岭 南 师 范 学 院

关于《关于岭南师范学院新校区（湖光校区）建设项目（首期）第二标段完善评审资料的函（湛财审资函[2022]202号、[2022]223号）》的回复

关于岭南师范学院新校区（湖光校区）建设项目（首期）第二标段完善评审资料的函的回复

对于湛江市工程预结算审核中心，在2022年07月27日提出的《关于岭南师范学院新校区（湖光校区）建设项目（首期）第二标段完善评审资料的函（湛财审资函〔2022〕202号）》，我方回复如下：

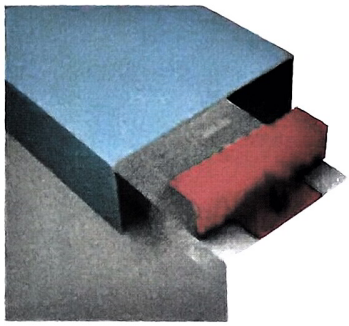
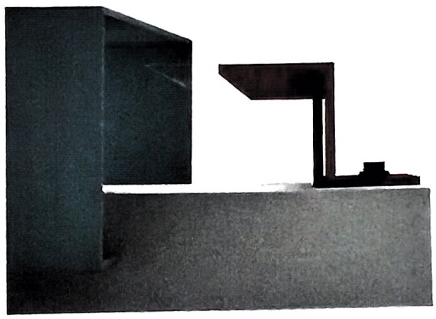
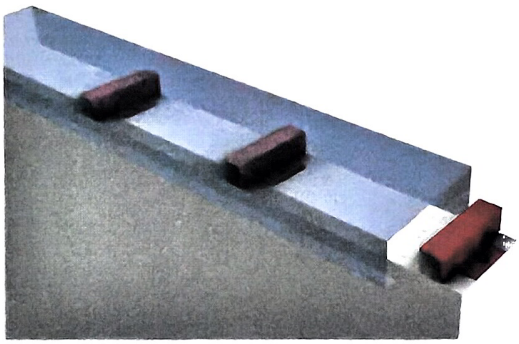
22. 女儿墙铝板压顶大样中角钢如何布置？请明确氟碳漆铝单板的规格。

设计回复：补充大样图。

女儿墙压顶板大样图如第 22 题的图示，其中的角钢为：先用一块 50×50×4 的、长 100mm 的角钢，用 M8×110 的膨胀螺栓固定在女儿墙顶部混凝土压顶上，再用一块 50×50×4 的、长度等于女儿墙宽度（200mm）的角钢，与第一块角钢交叠焊接（如下图），再把铝板压顶板固定在第二块角钢上；以上角钢构造沿女儿墙顶每 1000mm 布置一处。

氟碳漆铝单板的规格为：3mm 厚铝单板。

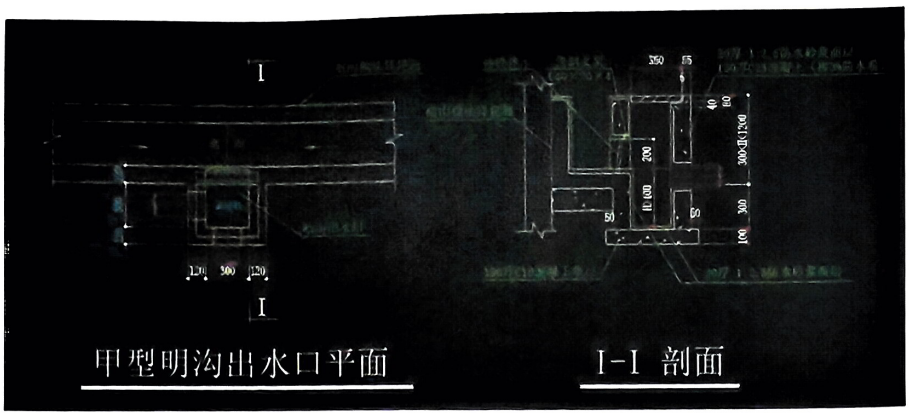
5.电气配电箱系统图中有 JDG26 的配管，请明确是否存在该管径。

设计回复：JDG26 是笔误，实际为 JDG25 配管。

I
I
甲型明沟出水口平面
I-I 剖面

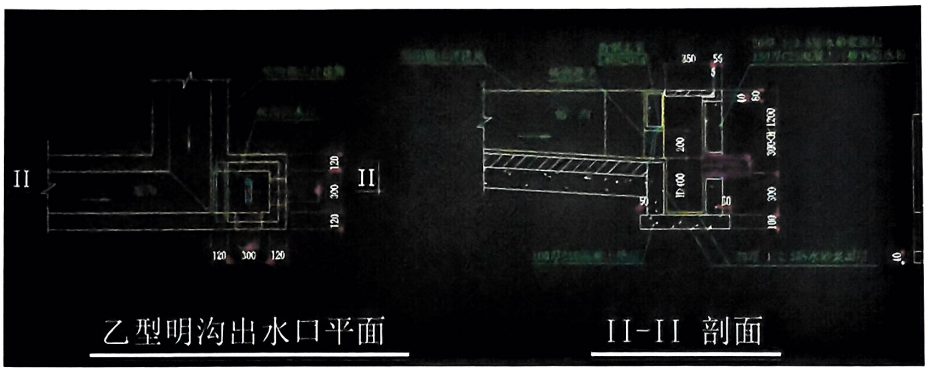
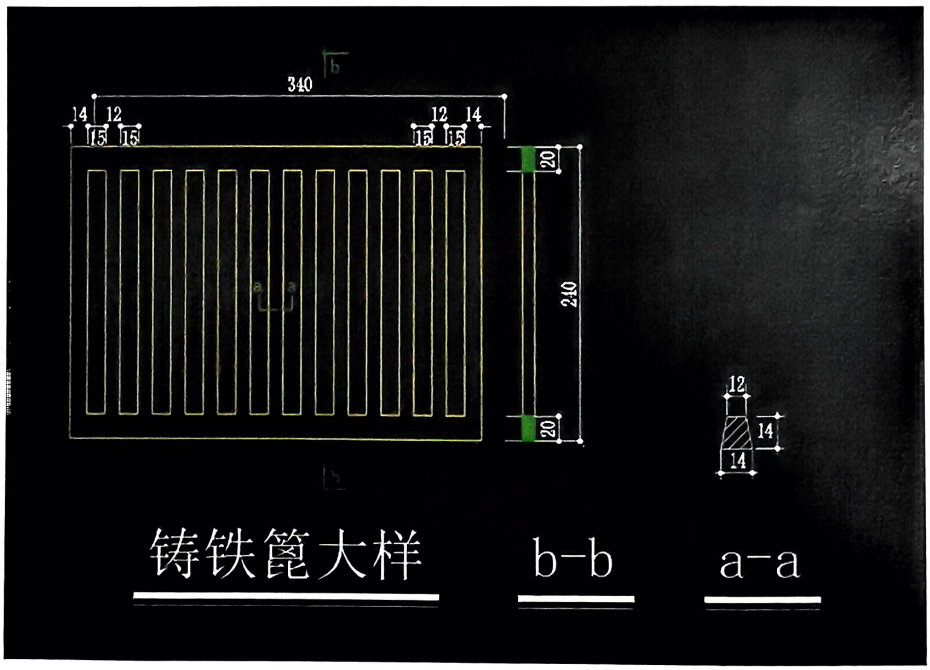
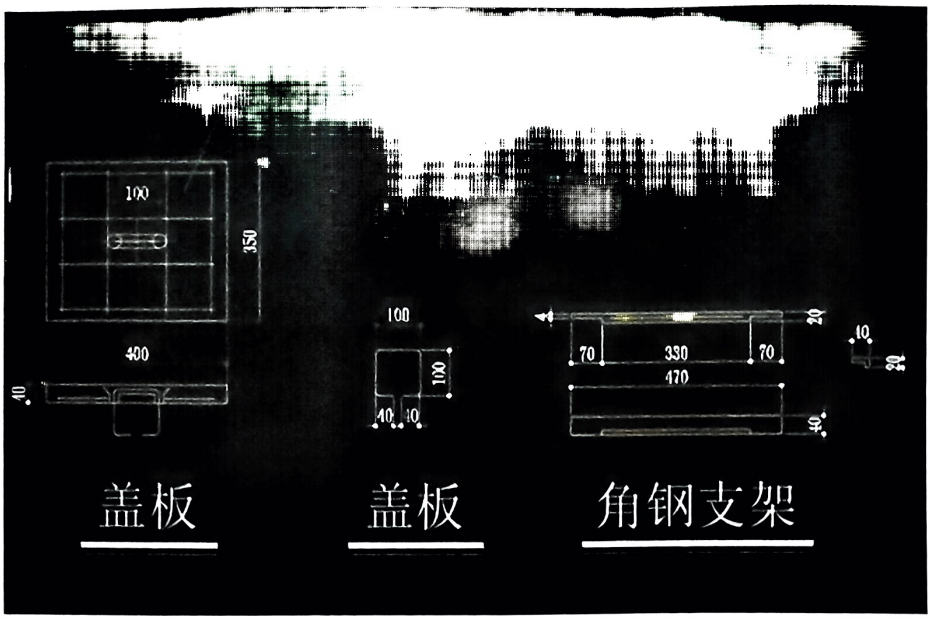
1.请补充沉砂井的大样及做法。

设计回复：修改沉沙井大样（暗沟出水口大样），修改如下图

详见附件：《暗沟出水口安装大样图》
